改善箇所説明図

ロータリ除雪車のエンジンにおいて、コンロッドとコンロッドキャップを固定するボルトの製造が不適切なため、当該ボルトが疲労により破断することがある。そのため、そのままの状態で使用を続けると、外れたコンロッドがエンジンブロック等を破損させ走行不能に至るおそれがある。

オイルパンを外しエンジンを
下方から見た写真

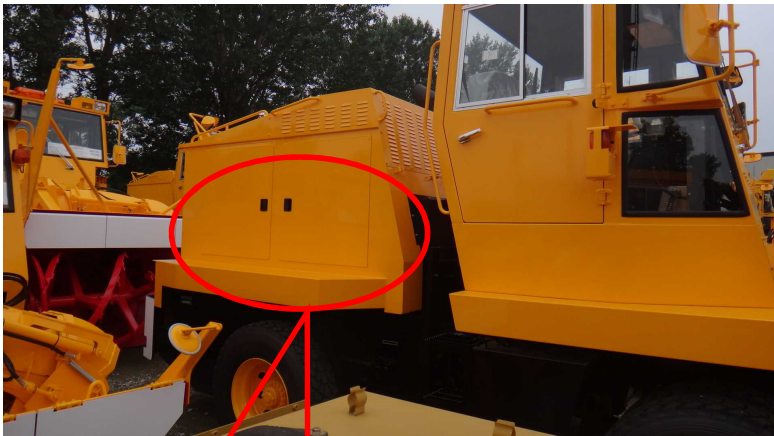
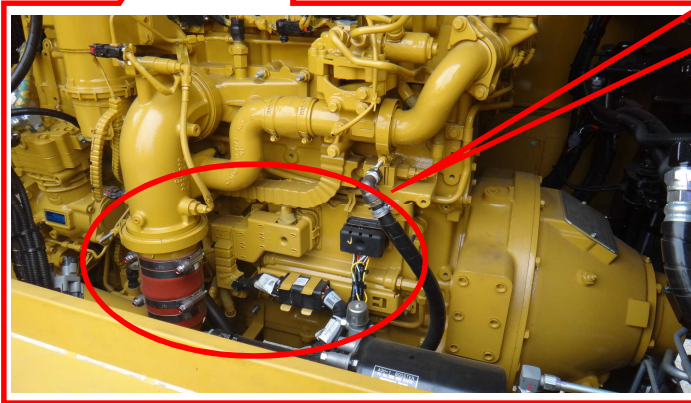
不具合発生箇所
(コンロッドキャップ固定ボルト)

製作不良のものがあ、破断の可能性があ

全車両、コンロッドキャップ固定ボルトを良品に交換する。
